City West – Ludwigshafen diskutiert

**VORSTELLUNG DES AUSWERTUNGSBERICHTS  
„CITY WEST: DIE STADTSTRAÙE – ANGENEHME  
WEGE, GRÜNE PLÄTZE? DISKUTIEREN SIE MIT!“**

# Gesamtkontext des Verfahrens – Zweiter Teil des Bürgerdialogs 2016

## Lupe 1 „Am Rhein entlang von Nord nach Süd“

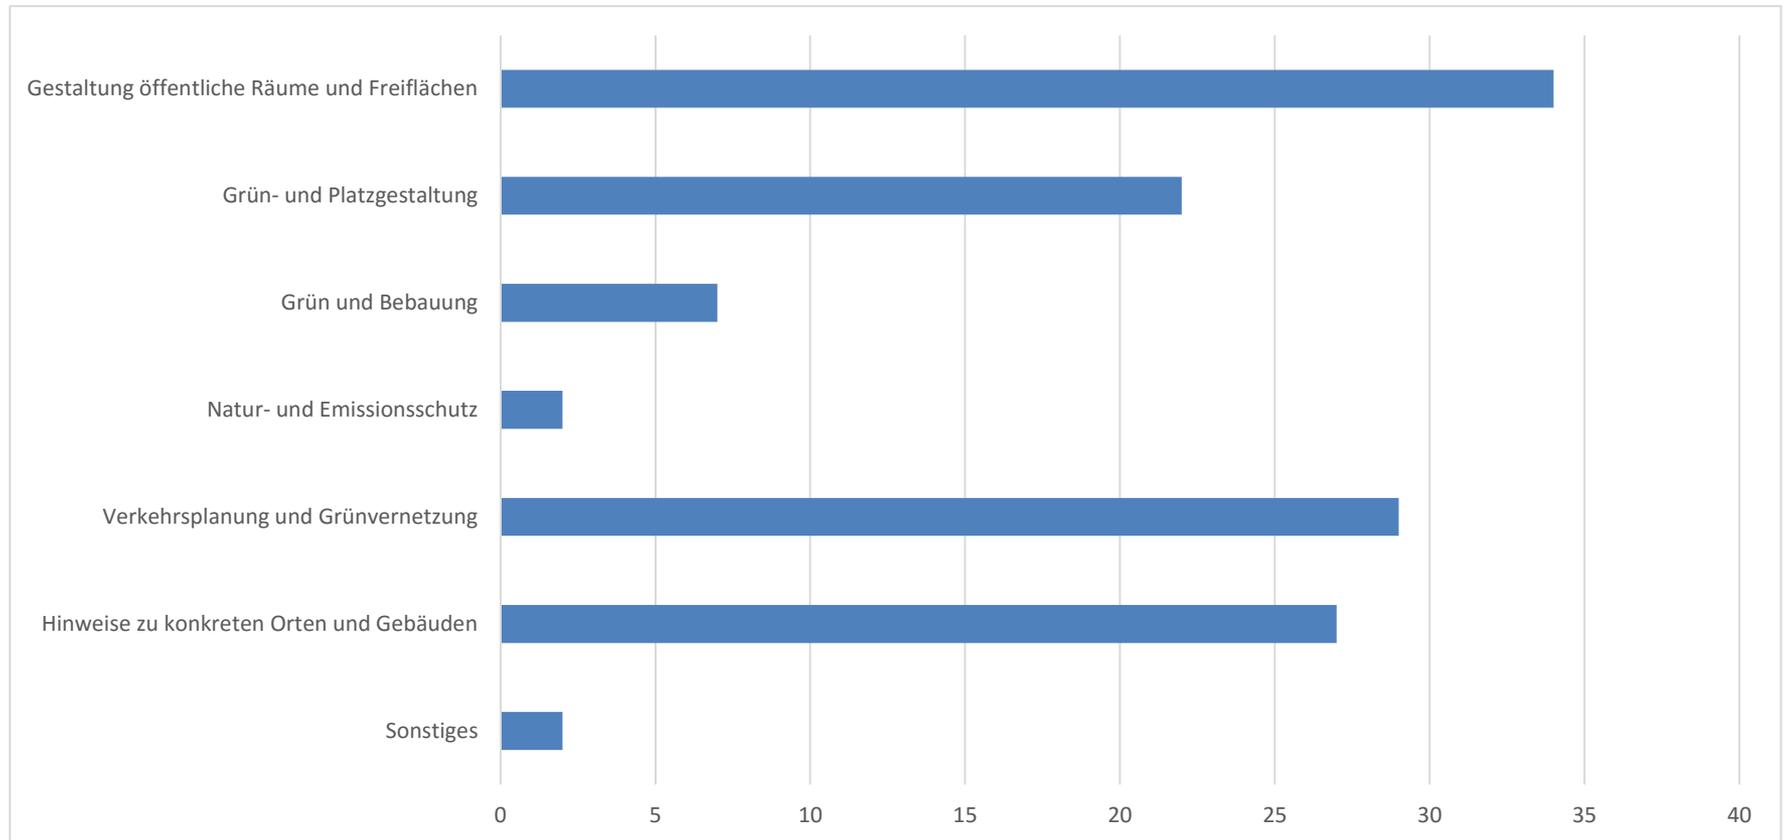
Entwurf A: Büro Agence Ter	Entwurf B: Büro GTL	Entwurf C: Büro Olschewski mit Valentien + Valentien
<b>Eher nachvollzieh bar</b>	<ul style="list-style-type: none"> <li>• Die Gestaltung des Hemshofs mit dem vorgelagerten Grünzug und dem Solitärgebäude ist überzeugend.</li> <li>• Der Entwurf stellt den größten öffentlichen Grünbereich zur Verfügung.</li> <li>• Stellt eine optisch ansprechende Verbindung her zwischen Nord-Süd Verbindung und der Dessauerstraße bis zum Rathaus, welche zum Spaziergehen einlädt.</li> <li>• Von Mannheim aus kommend, erschafft es ein einladendes Entrée, welches eine gelungene Begrüßung darstellt.</li> <li>• Der Bau des Hochhauses (Solitärgebäude) als „Hochpunkt“ liefert Orientierung/Fixpunkte im Stadtgefüge.</li> </ul>	<ul style="list-style-type: none"> <li>• Die Lösung von GTL steigert die Aufenthaltsqualität.</li> <li>• Die Fortführung der Rheinpromenade ist eine Bereicherung für die Bevölkerung und das Stadtimago und ist hinsichtlich der Anbindung in diesem Entwurf eine großzügigere Geste.</li> <li>• Begrünung entlang des Rheins und Ausweitung der Promenade/des Rheinuferparks ist eine Bereicherung für Stadt und Bevölkerung.</li> <li>• Der geplante Rheinuferpark ist ein Gewinn für die Anbindung und Aktivierung des Rheinufer am Hemshof.</li> <li>• Nutzung der Flächen zwischen Rhein-Galerie und Getreidespeicher ist überzeugend.</li> </ul>	<ul style="list-style-type: none"> <li>• Die Fortführung der Rheinpromenade ist eine Bereicherung für die Bevölkerung und das Stadtimago.</li> <li>• Erweiterung des Grünzuges von Parkinsel bis nach Norden führt zur Attraktivitätssteigerung der Stadt Ludwigshafen.</li> <li>• Die Sport- und Freizeitmöglichkeiten machen den Uferabschnitt interessanter und laden zum Aufenthalt ein.</li> <li>• Der Steg im Sinne eines Deckels über den Anlieferverkehr zur Rheingalerie wäre als „kleine Lösung“ in Ordnung.</li> </ul>

## Lupe 2 „Vom Ludwigsplatz an den Rhein“ (S. 47 – 48)

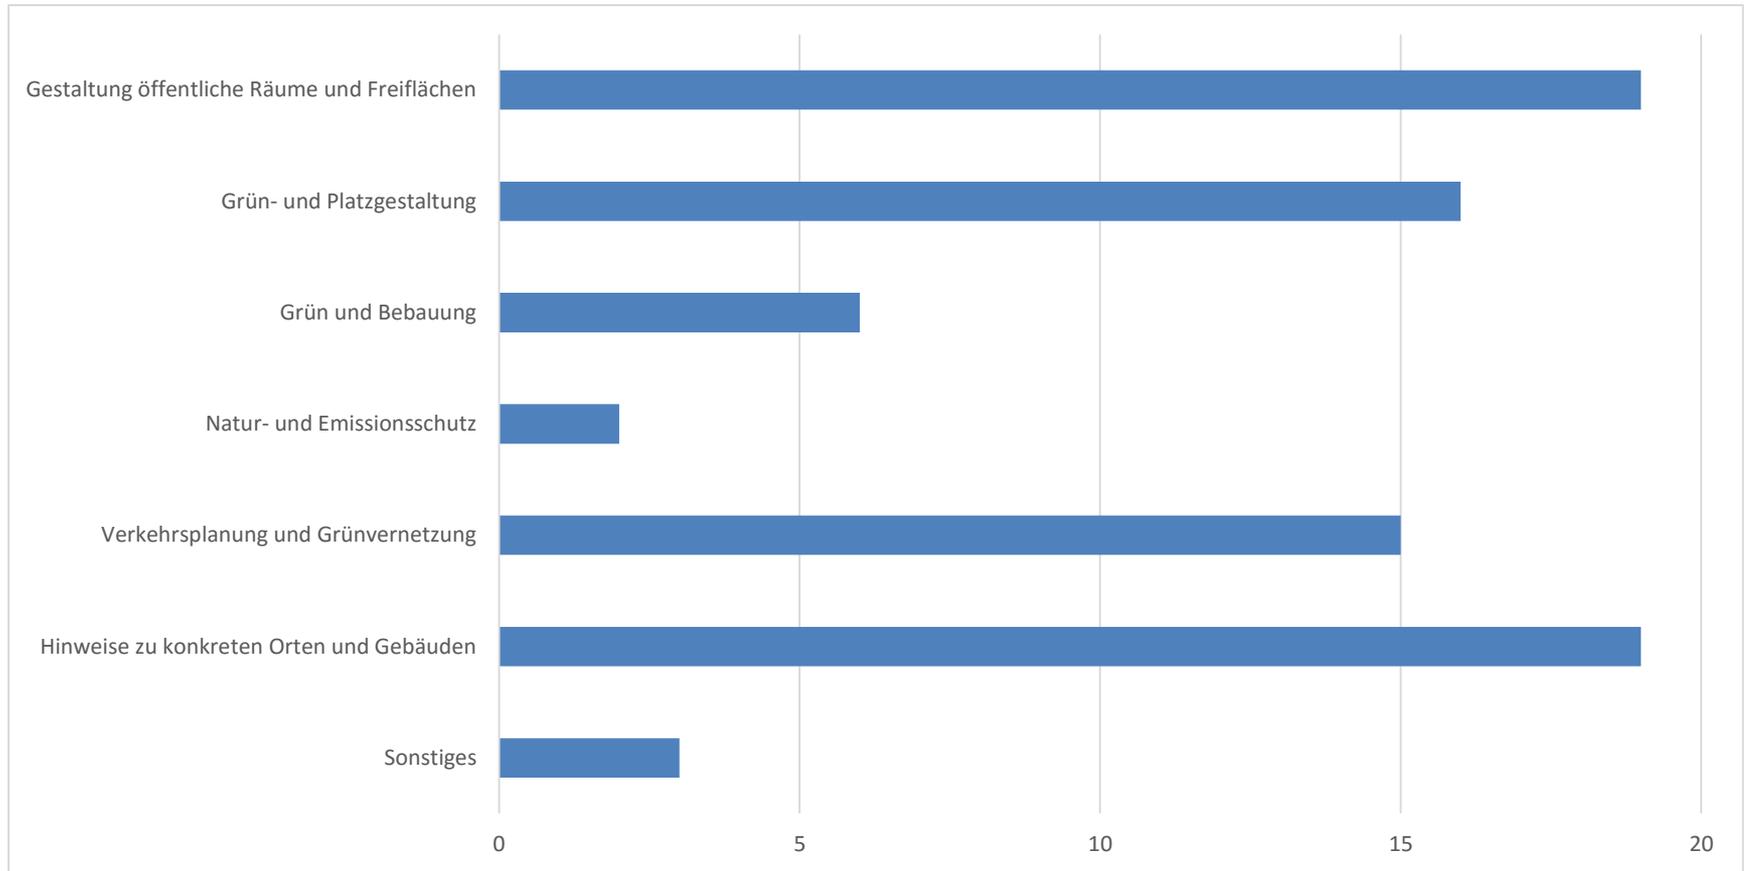
Entwurf A: Büro Agence Ter	Entwurf B: Büro GTL	Entwurf C: Büro Olschewski mit Valentien + Valentien
<b>Eher nachvoll- ziehbar</b>	<ul style="list-style-type: none"><li>• Die Verbindung zwischen Ludwigsplatz und der neuen Haltestelle ist offen und großzügig gestaltet und hinsichtlich der Grünfläche überzeugend.</li><li>• Der Vorschlag überzeugt, da die anderen Ideen – Treppen und der Steg – in Verbindung mit der Anlieferzone an der Rhein-Galerie aus hygienischen Gründen unvorteilhaft erscheinen.</li><li>• Die Verknüpfung von Rathaus-Center und Rhein-Galerie sind gelungen.</li><li>• Der Balkon an der Rheingalerie ist positiv zu bewerten.</li><li>• Barrierefreier Zugang zur S-Bahnstation.</li><li>• Der kleine „Balkon“ an der Rheingalerie überzeugt.</li></ul>	<ul style="list-style-type: none"><li>• Der „Deckel“ über Anlieferverkehr in Form von Sitztreppen zur Rheingalerie ist eine gute Lösung.</li><li>• Der neue Straßenbahnhaltepunkt überzeugt in dem Punkt, dass er keinen Angstraum kreiert.</li><li>• Der Vorschlag vom Ludwigsplatz einen Zugang zum Rhein zu schaffen, ist überzeugend.</li><li>• Die Befürchtung einen Angstraum an der neuen Haltestelle zu schaffen, kann mit der offenen Erweiterung mit Stufen entgegengewirkt werden.</li><li>• Der neue Platz zwischen Getreidespeicher und Rheingalerie ist überzeugend, da er einen derzeitigen "Unort" aktiviert und Aufenthaltsqualität schafft.</li><li>• Integration der Flächen nördlich der Rheingalerie.</li><li>• Entwurf ist hinsichtlich der Kombination aus Funktions- und Verweilraum glaubhaft und belebt den Raum wieder.</li><li>• Barrierefreier Zugang vorhanden.</li></ul>	<ul style="list-style-type: none"><li>• Die Idee mit dem Steg ist ein interessanter Vorschlag.</li><li>• Der Platz wird als Transitraum gesehen, weswegen der Vorschlag des Büros den Platz aufwertet und Raum für Erholung in der Stadt schafft.</li><li>• Der Steg und die Geländesprünge haben großes Potential da sie ein Alleinstellungsmerkmal für Ludwigshafen werden können.</li><li>• Die Erdmodellierung (Hügel) und der Steg stellen eine schöne und vernünftige Idee dar.</li><li>• Außengestaltung des Rathaus-Centers ist gelungen.</li></ul>

## Lupe 3 „Von der Prinzregentenstraße zum Rathaus-Center“ (S. 53)

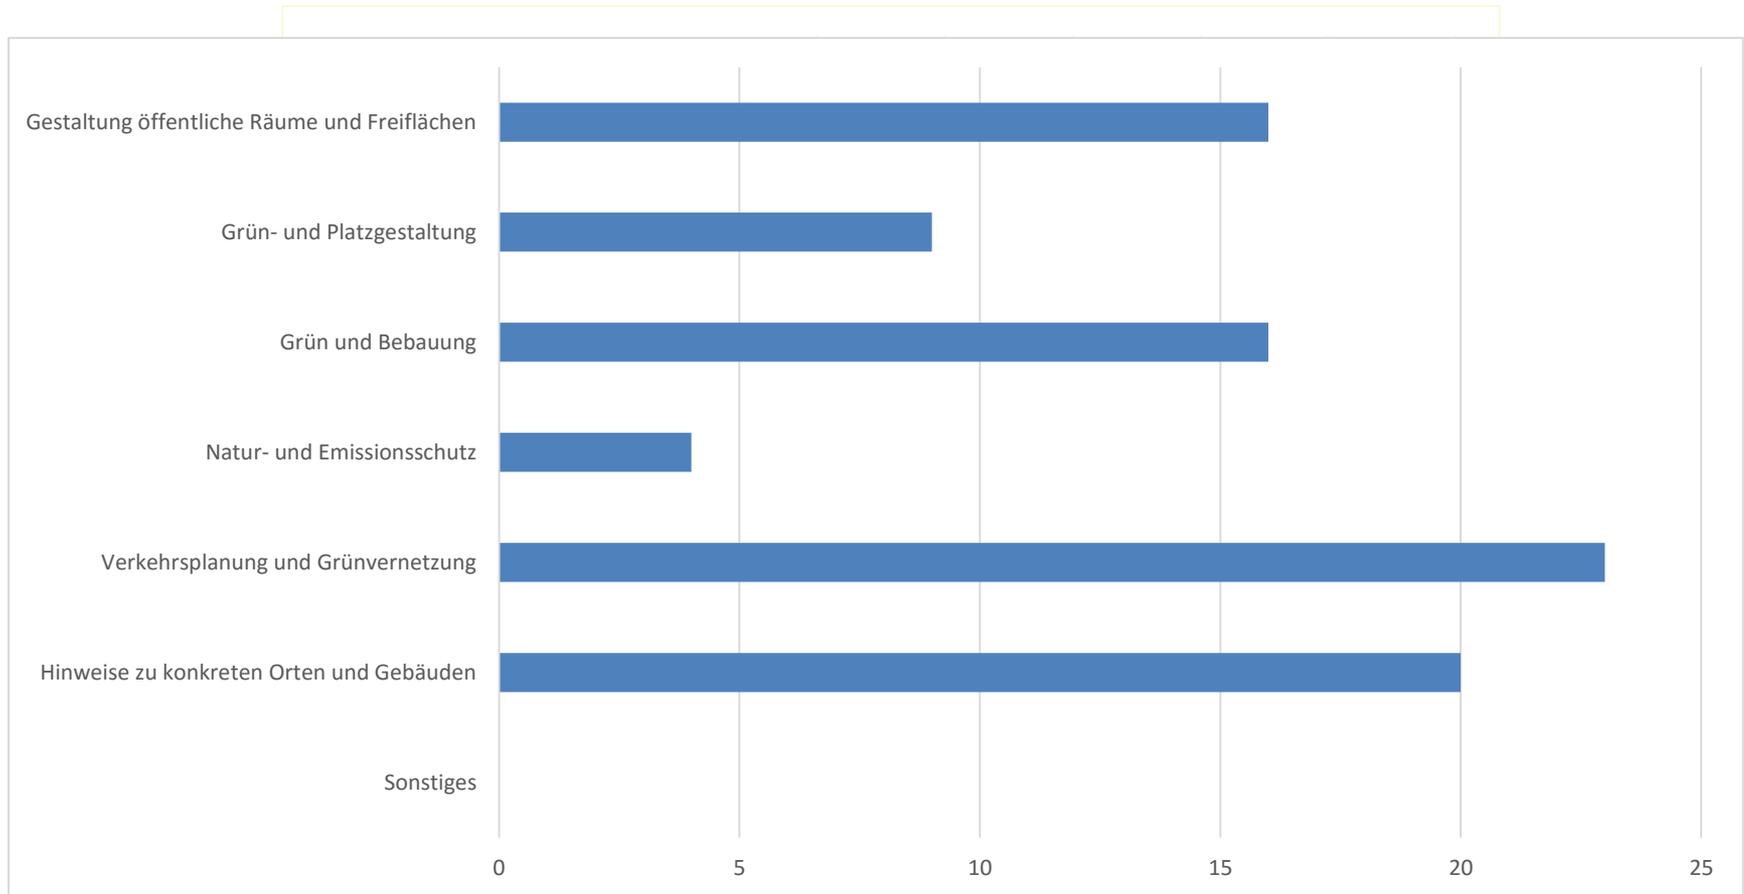
Entwurf A: Büro Agence Ter	Entwurf B: Büro GTL	Entwurf C: Büro Olschewski mit Valentien + Valentien
Eher nachvollziehbar	<ul style="list-style-type: none"><li>• Die Verbindung der Prinzregentenstraße und des Rathausplatzes anhand einer Passage durch das Rathaus-Center fördert die Vernetzung und kann eine Chance für das Rathaus-Center sein.</li><li>• Der Entwurf nimmt die bestehenden Wege auf und überführt sie in effizientere Verbindungen.</li></ul>	<ul style="list-style-type: none"><li>• Die Beleuchtung des Platzes wie im Entwurf von GTL ist wichtig.</li><li>• Die Planungen zum Carl-Wurster-Platz sind gelungen, da nicht nur Bäume, Beleuchtung und Wasserspiele geplant werden, sondern eine Öffnung zur Stadtstraße vorhanden ist.</li></ul>	<ul style="list-style-type: none"><li>• Der Entwurf sieht nicht nur eine offene und freundliche Gestaltung vor, sondern ist vielseitig insbesondere auch für Fußgänger und Radfahrer nutzbar.</li><li>• Der rundum geschlossene Carl-Wurster-Platz erhöht die Aufenthaltsqualität.</li><li>• Der Entwurf ist überzeugend, da der Carl-Wurster-Platz zu einem Schmuckstück werden könnte.</li></ul>

## Lupe 4 „Vom Europaplatz in die Innenstadt“ (S. 58)

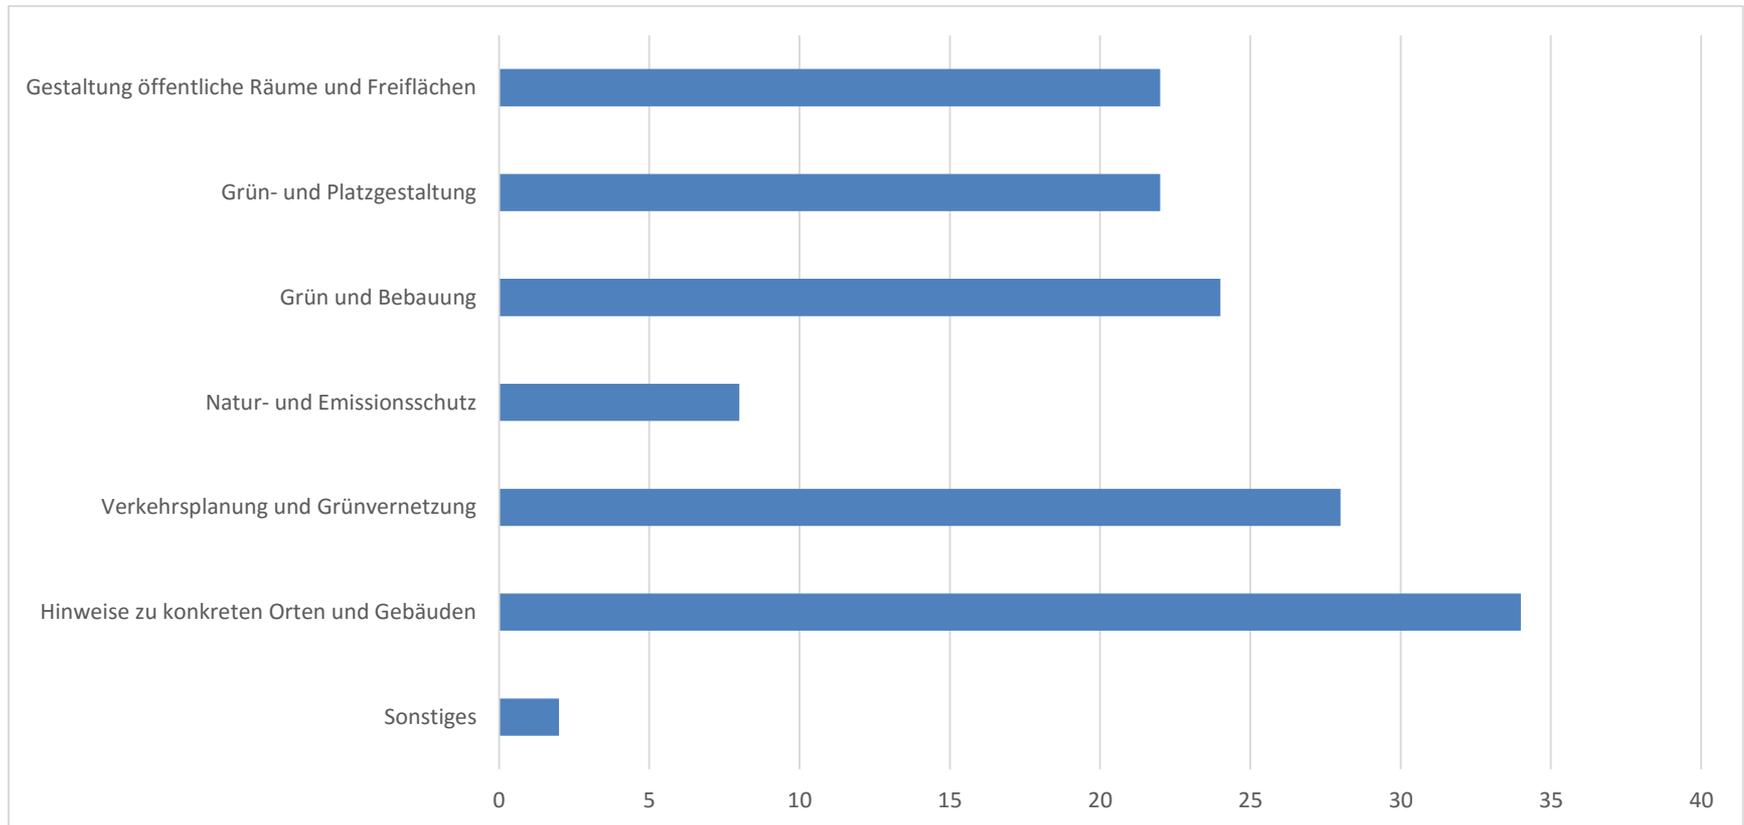
Entwurf A: Büro Agence Ter	Entwurf B: Büro GTL	Entwurf C: Büro Olschewski mit Valentien + Valentien
Eher nachvollziehbar		<ul style="list-style-type: none"><li>• Ausgestaltung des Straßenraumes schafft in diesem Entwurf eine Aufenthaltsqualität für alle Verkehrsteilnehmer.</li><li>• Straßenraumverbreiterung und Öffnung ist positiv.</li><li>• Die geplanten Freiräume im Hinblick auf die Öffnung der Bebauung an der Stadtstraße sind sinnvoll, da sie den Stadtraum erweitern und offene Strukturen schaffen.</li></ul>	<ul style="list-style-type: none"><li>• Die Idee den Stadteingang zum Hemshof neu zu planen überzeugt.</li><li>• Die Idee einen öffentlichen Platz vor das Carl Bosch Gymnasium zu platzieren ist zu begrüßen, da der Bau vom Rathaus-Center in den Blick rückt und damit die Umgebung aufwertet.</li><li>• Die geplanten Freiräume hinsichtlich der Bebauung an der Stadtstraße sind sinnvoll, da sie den Stadtraum erweitern und offene Strukturen schaffen.</li><li>• Bebauung an der Jaegerstraße ist positiv.</li></ul>

## Lupe 5 „Vom Friedenspark in die Innenstadt“ – S.63

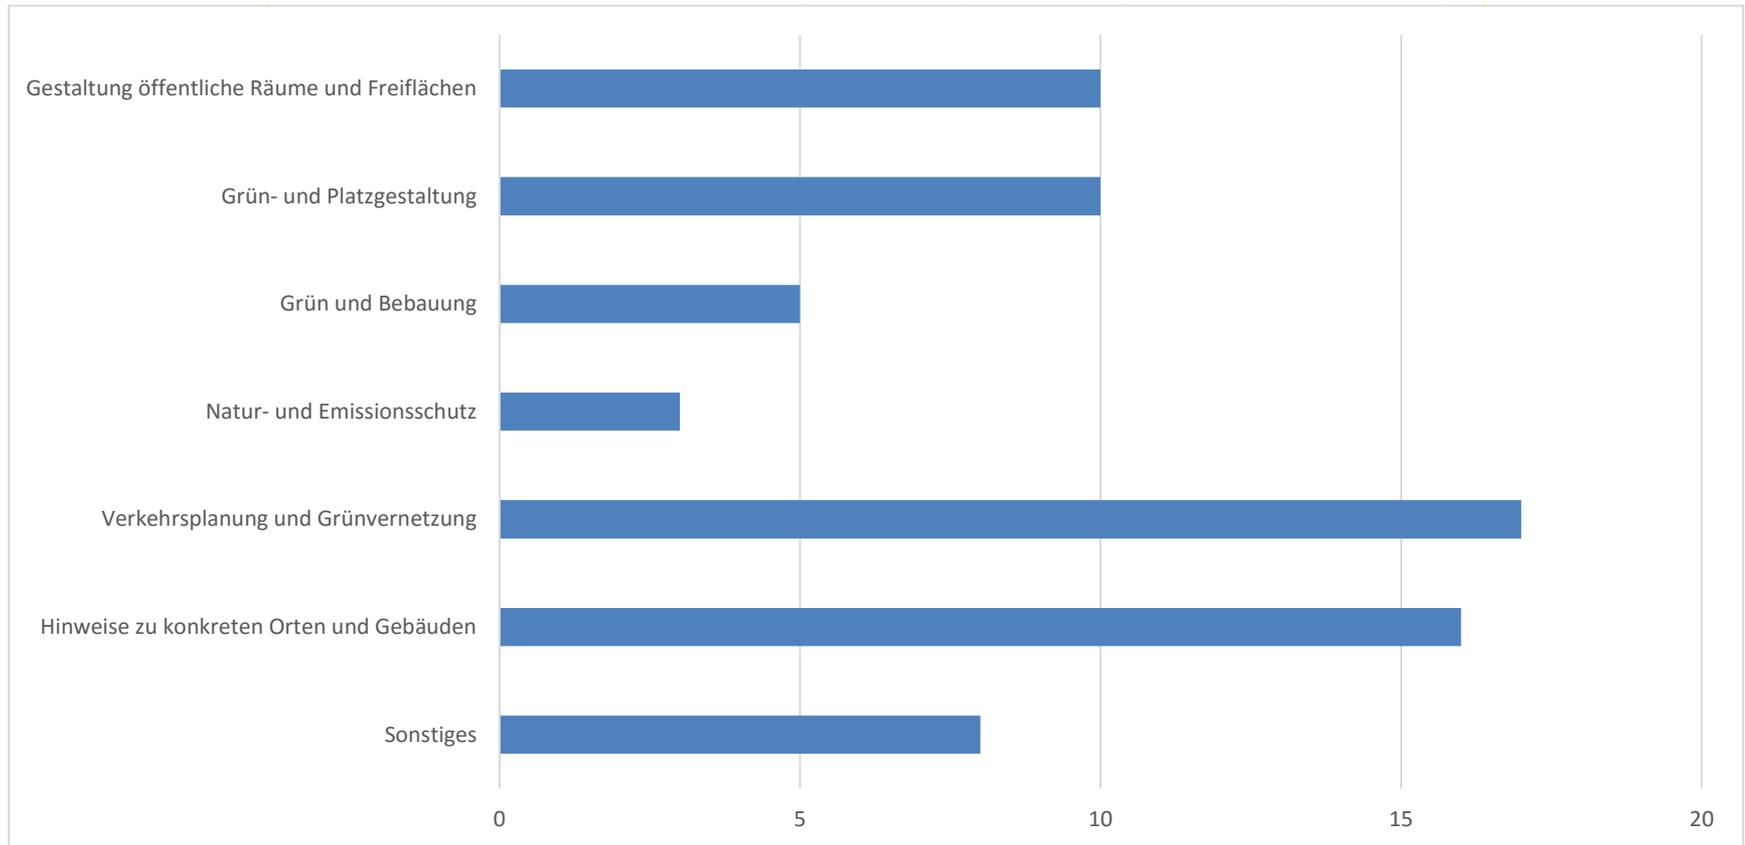
Entwurf A: Büro Agence Ter	Entwurf B: Büro GTL	Entwurf C: Büro Olschewski mit Valentien + Valentien
Eher nachvollziehbar	<ul style="list-style-type: none"> <li>• Offene Punkthäuser erlauben den Blick in den Friedenspark, anstelle von Blockrandbebauung, welche nur separate Innenhöfe schaffen. Außerdem verbessert es die Durchlüftung und den Zugang zum Park.</li> <li>• Die Erweiterung des Friedensparks und die Errichtung von Wohngebäuden am Park fördern eine attraktive Wohnlage. Zudem wird die Lärmbelastigung und Abgasbelastung von der Stadtstraße reduziert. Außerdem könnte er durch eine derartige Belebung sicherer werden.</li> <li>• Es erscheint, dass dieser Entwurf die größte öffentlich zugängliche Grünfläche bereitstellt, da der Park an Fläche und somit an Attraktivität gewinnt.</li> <li>• Bei entsprechender Parkpflege steigert sich mit diesem Entwurf der Erholungs- und Freizeitwert des Friedensparks.</li> <li>• Die Sichtachse vom Friedenspark zum Danzigerplatz zu betonen, ist überzeugend.</li> </ul>	<ul style="list-style-type: none"> <li>• Die Erweiterung des Friedensparks und die Errichtung von Wohngebäuden am Park fördern eine attraktive Lage. Zudem wird die Lärmbelastigung und Abgasbelastung von der Stadtstraße reduziert.</li> </ul>	<ul style="list-style-type: none"> <li>• Die Erweiterung des Friedensparks und die Errichtung von Wohngebäuden am Park fördern eine attraktive Lage. Zudem wird die Lärmbelastigung und Abgasbelastung von der Stadtstraße reduziert.</li> <li>• Der Entwurf lässt zu, dass trotz Bebauung möglichst viele öffentliche Grünflächen zur Verfügung stehen.</li> <li>• Die Planer haben ein offenes Baukonzept geschaffen, welches positive Effekte für das Wohnen im Grünen bietet.</li> </ul>
